**OGGETTO:** TRASMISSIONE PARERE ISTRUTTORIO CONCLUSIVO E COMUNICAZIONE ISPRA IN MERITO AL PIANO DI MONITORAGGIO E CONTROLLO RELATIVI AL PROCEDIMENTO DI MODIFICA DELL'AIA RILASCIATA ALLA HYDROCHEM ITALIA S.R.L. DI PIEVE VERGONTE – **PROCEDIMENTO ID 123/12284.**

**Oggetto:** Trasmissione del Parere Istruttorio Conclusivo relativo alla modifica dell'AIA rilasciata alla HYDROCHEM – Installazione di Pieve Vergonte (VCO) - Procedimento ID 123/12284 (Modifica Non Sostanziale).

### **Parere Istruttorio Conclusivo**

***"Ampliamento sezione di fotoclorurazione"***

Figura 2 – Schema a blocchi impianto per cui si intende chiedere l'autorizzazione

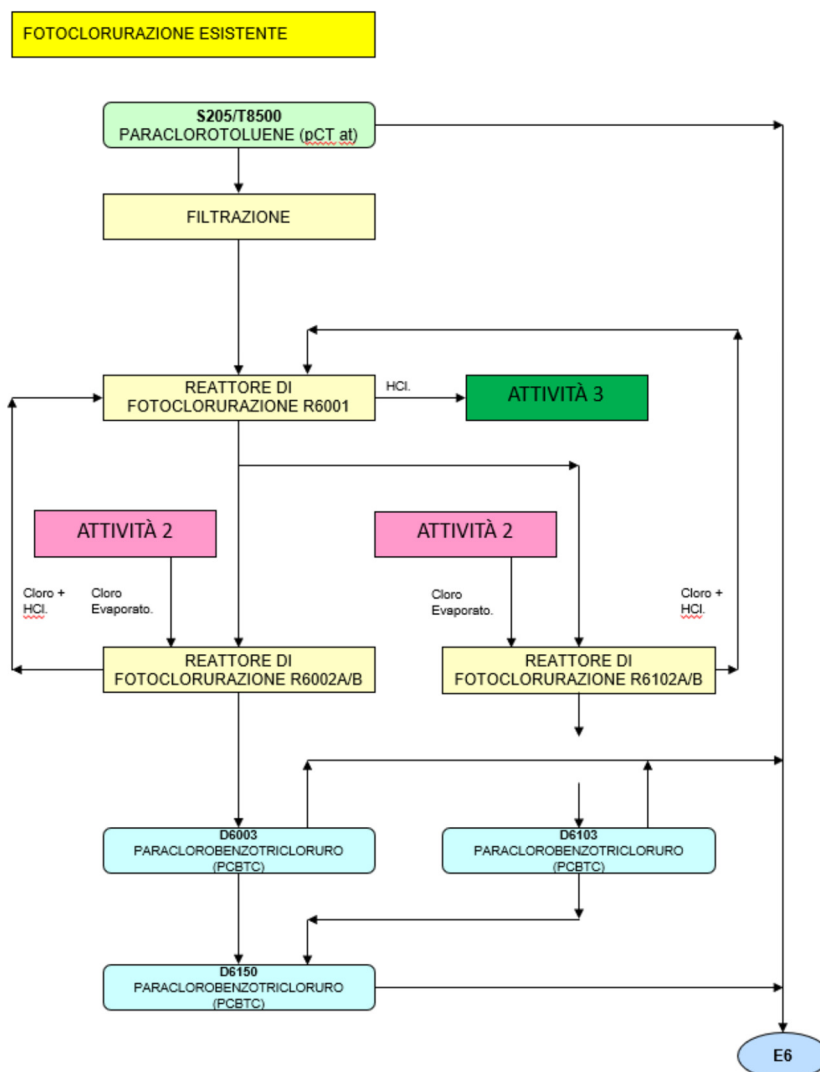
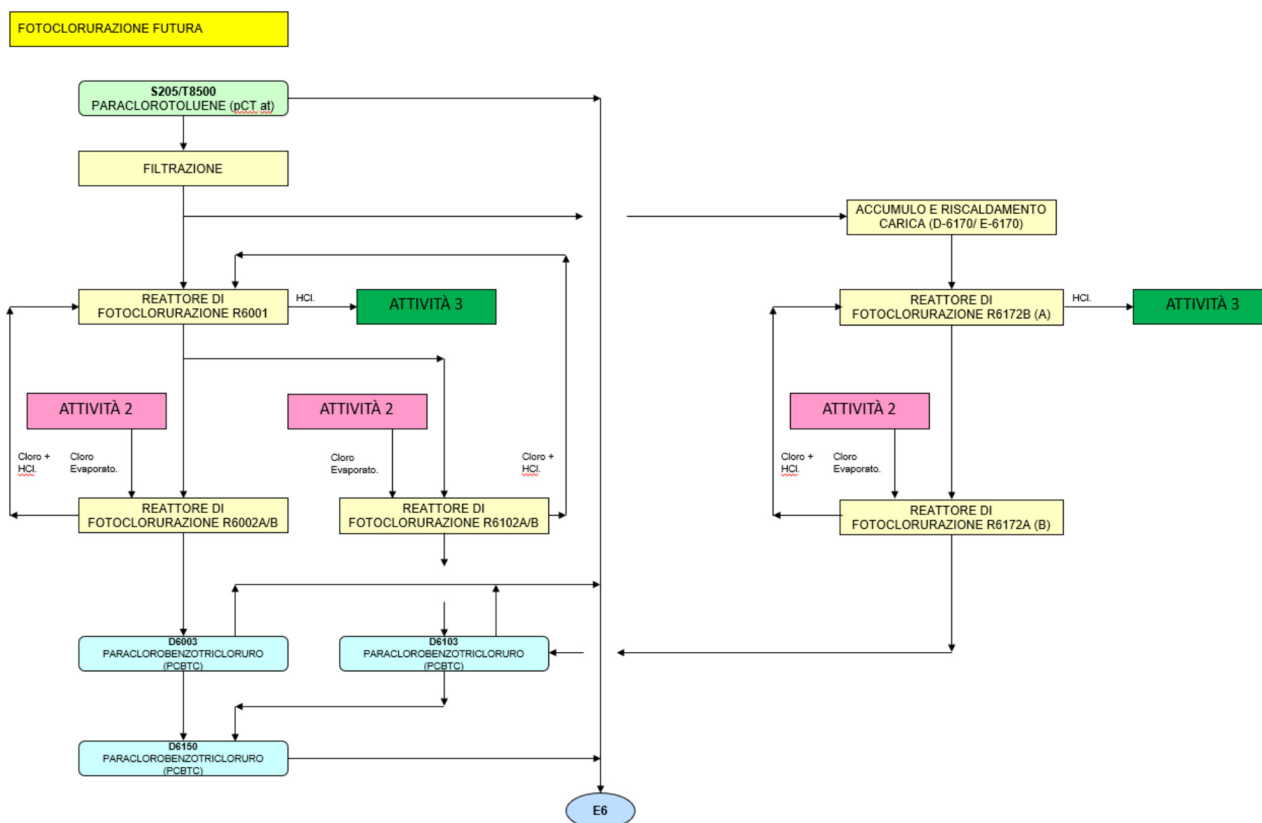
L'acido cloridrico saturo di organici ed il cloro non reagito, previa condensazione in E6173A (B) (non evidenziato in Figura 2), vengono alimentati nel primo reattore di clorurazione R6172B (A).

La differenza di maggior rilievo è relativa al fatto che per la prima e per la seconda fase saranno utilizzati alternativamente i nuovi reattori R6172A e R6172B, consentendo di ridurre al minimo la movimentazione di intermedi tra i due reattori.

Nella configurazione attuale, invece, la miscela intermedia di fotoclorurazione deve essere trasferita in un secondo reattore, che opera in batch, per la clorurazione finale.

La modifica del layout impiantistico è da considerarsi positiva dal punto di vista ambientale, perché previene i rischi connessi con le operazioni di travaso della miscela clorurata intermedia.

- a. il provvedimento di cui alla presente modifica;
- b. i diagrammi di flusso P&ID (*Piping & Instrumentation Diagram*), per rappresentare i diversi componenti di processo e le strumentazioni e eventuali sistemi di saranno installati.

[2] Non appena disponibili, comunque prima della messa in esercizio della nuova sezione impiantistica, tali diagrammi devono essere trasmessi anche all'Autorità Competente (MiTE) e all'Autorità di Controllo.
